**Verslag huishoudelijke elektrische installatie op laagspanning en zeer lage spanning****Algemeen:**

Referentie: <b>006-20260521-01</b>	Datum controle: <b>21/05/2026</b>
Keurder: <b>006</b>

Eigenaar: <b>Benny Daens</b>	EAN-code: <b>Onbekend</b>
Adres installatie: <b>Volmolenstraat 46, 3910 - Neerpelt</b>	Nummer teller(s): <b>1sag3100062949</b>
	Distributienetbeheerder installatie: <b>Fluvius</b>
Datum uitvoering installatie: <input type="checkbox"/> Vóór 01/10/1981 <input checked="" type="checkbox"/> Tussen 01/10/1981 en 01/06/2020 <input type="checkbox"/> Vanaf 01/06/2020	
Type: <input checked="" type="checkbox"/> Wooneenheid <input type="checkbox"/> Niet-huishoudelijk <input type="checkbox"/> PV <input type="checkbox"/> Batterij <input type="checkbox"/> Laadpaal

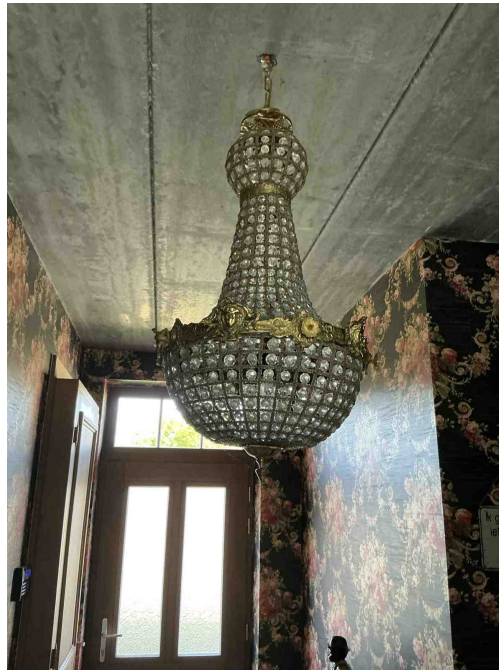
**B17** - De voedingsspanning is niet op elk bord vermeld (Boek 1: 3.1.3.3).  
*Opmerking: Alle borden*

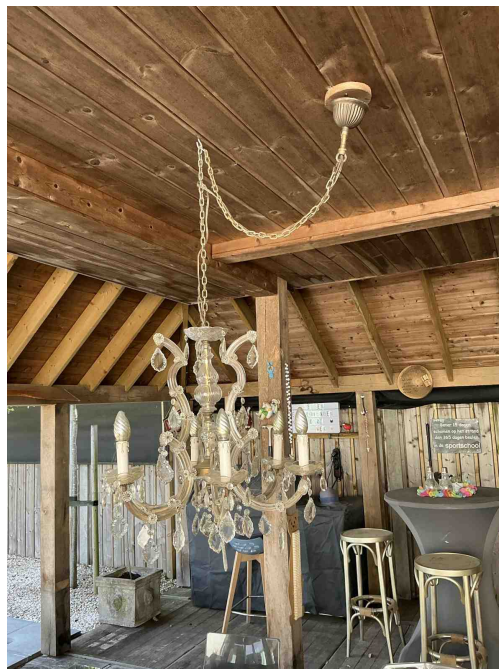
Toestellen klasse 00 en 01 zijn verboden.  
*Opmerking: Inkomhal, poolhouse*

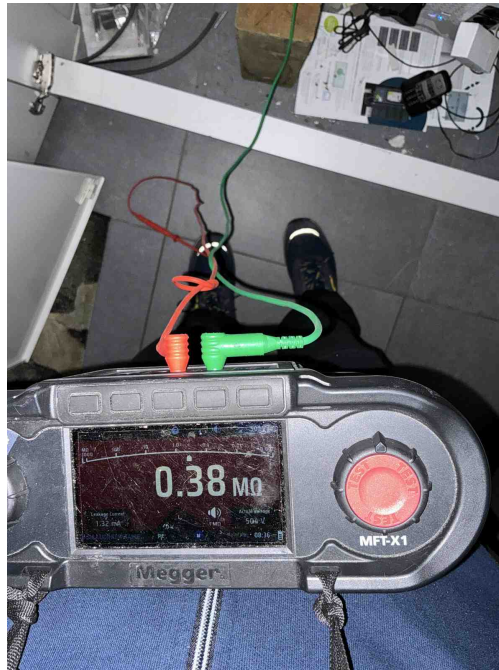
Toestellen klasse 00 en 01 zijn verboden.  
*Opmerking: Inkomhal, poolhouse*

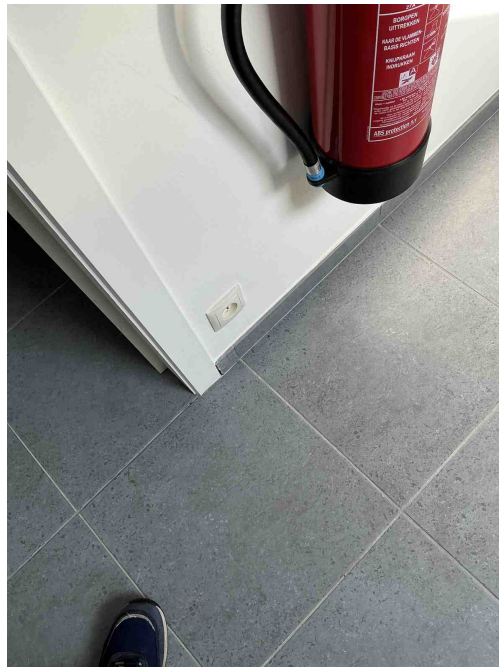
**I01** - De waarde van de isolatieweerstand per kring dient tenminste 0,50 Mohm (1000 x Utest) te zijn (Boek 1: 6.4.5.1).  
*Opmerking: Bord1 kring c*

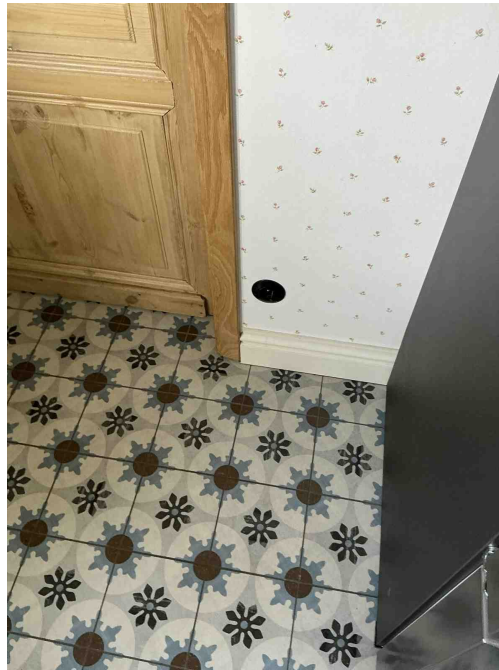
**S07** - De situatieplannen stroken niet met de werkelijkheid (Boek 1: 3.1.2.1).  
*Opmerking: Slaapkamer 1: dubbele drukknoppen naast het bed, woonkamer idem, contactdoos keuken,...*

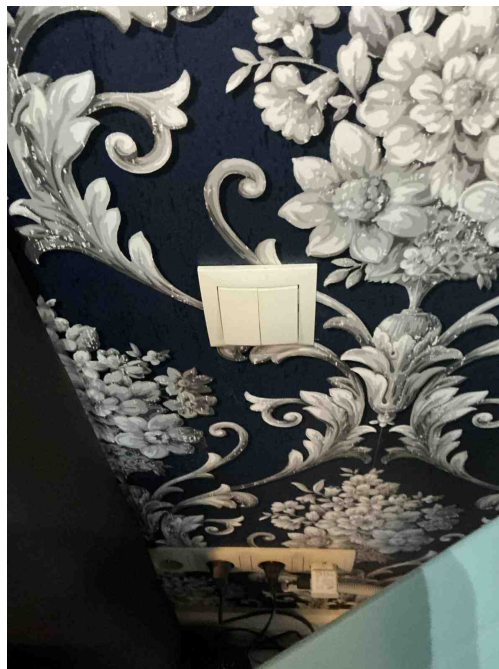
**S07** - De situatieplannen stroken niet met de werkelijkheid (Boek 1: 3.1.2.1).

*Opmerking: Slaapkamer 1: dubbele drukknoppen naast het bed, woonkamer idem, contactdoos keuken,...*

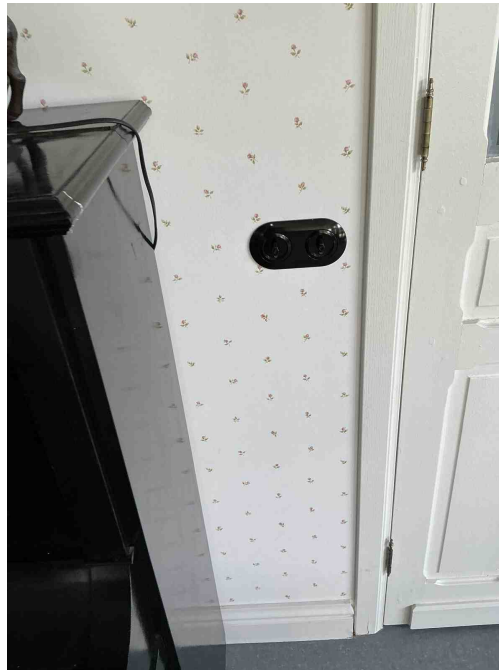
**S07** - De situatieplannen stroken niet met de werkelijkheid (Boek 1: 3.1.2.1).

*Opmerking: Slaapkamer 1: dubbele drukknoppen naast het bed, woonkamer idem, contactdoos keuken,...*

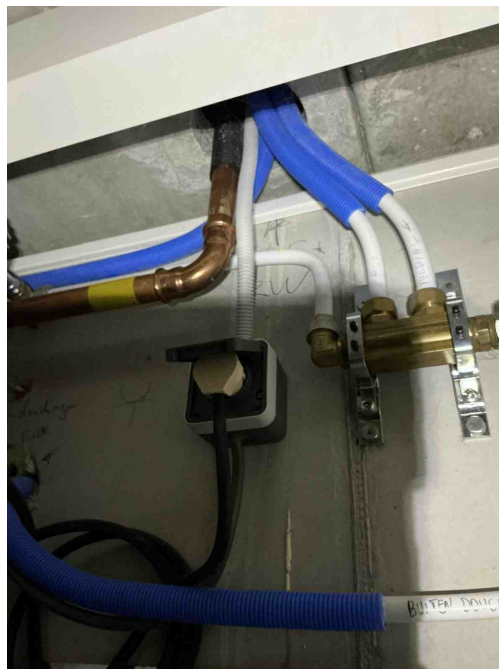
**S07** - De situatieplannen stroken niet met de werkelijkheid (Boek 1: 3.1.2.1).

*Opmerking: Slaapkamer 1: dubbele drukknoppen naast het bed, woonkamer idem, contactdoos keuken,...*

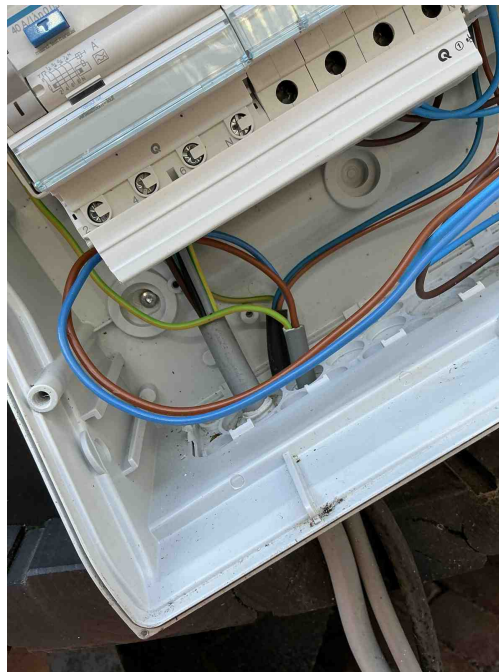
**C24** - De afstand tussen de elektrische leiding(en) en niet elektrische leiding(en) is onvoldoende (Boek 1: 5.2.8).

*Opmerking: Kelder*

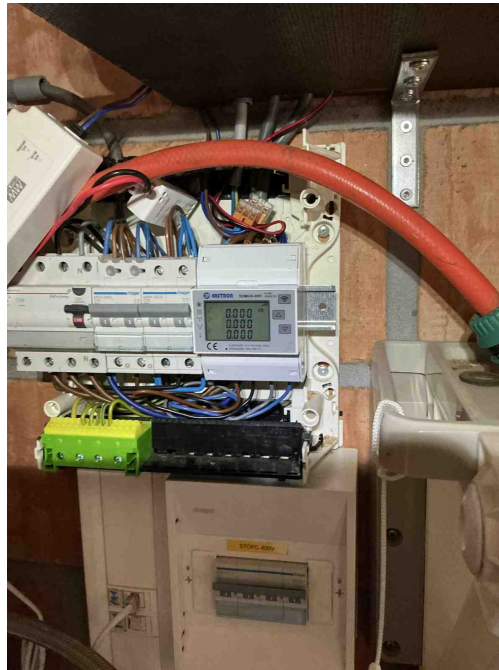
**T21** - Het elektrisch materieel is niet geplaatst volgens de voorschriften van de fabrikant/ regels van goed vakmanschap . (Boek 1: 1.4.1.3)

*Opmerking: Schroeven alle borden*

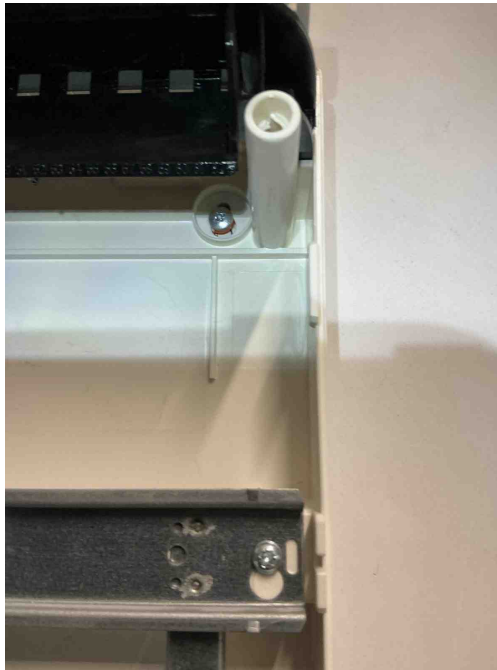
**T21** - Het elektrisch materieel is niet geplaatst volgens de voorschriften van de fabrikant/ regels van goed vakmanschap . (Boek 1: 1.4.1.3)

*Opmerking: Schroeven alle borden*

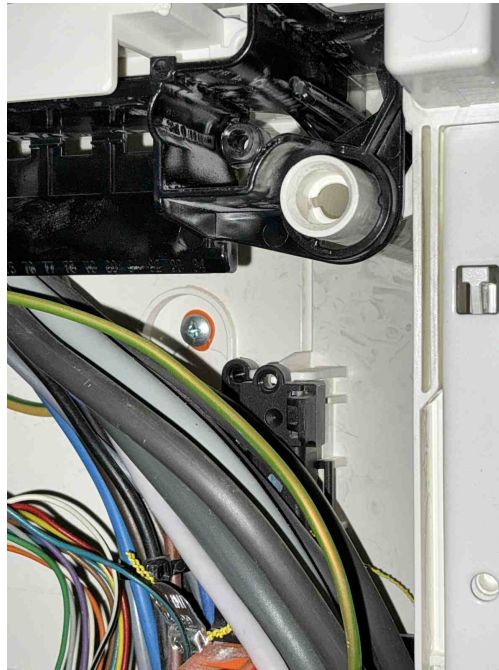
**T21** - Het elektrisch materieel is niet geplaatst volgens de voorschriften van de fabrikant/ regels van goed vakmanschap . (Boek 1: 1.4.1.3)

*Opmerking: Schroeven alle borden*

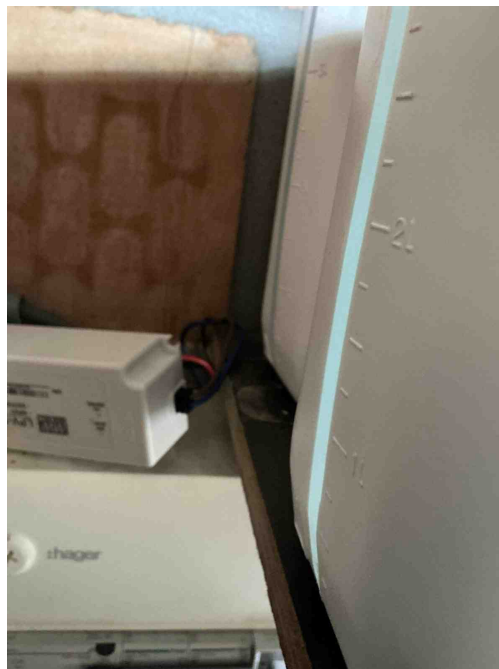
**T21** - Het elektrisch materieel is niet geplaatst volgens de voorschriften van de fabrikant/ regels van goed vakmanschap . (Boek 1: 1.4.1.3)

*Opmerking: Schroeven alle borden*

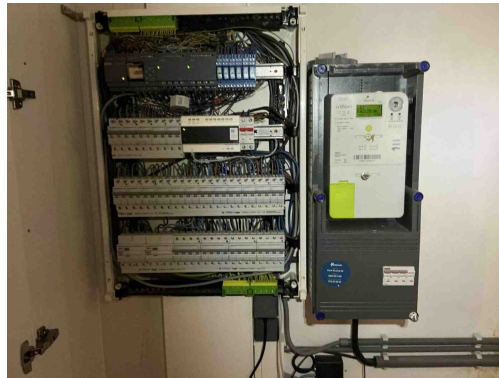
**C21** - Het gebruik van geleiders van het type VOB, zonder bijkomende afscherming is niet toegestaan (Boek 1: 5.2.9.6).  
*Opmerking: Poolhouse*
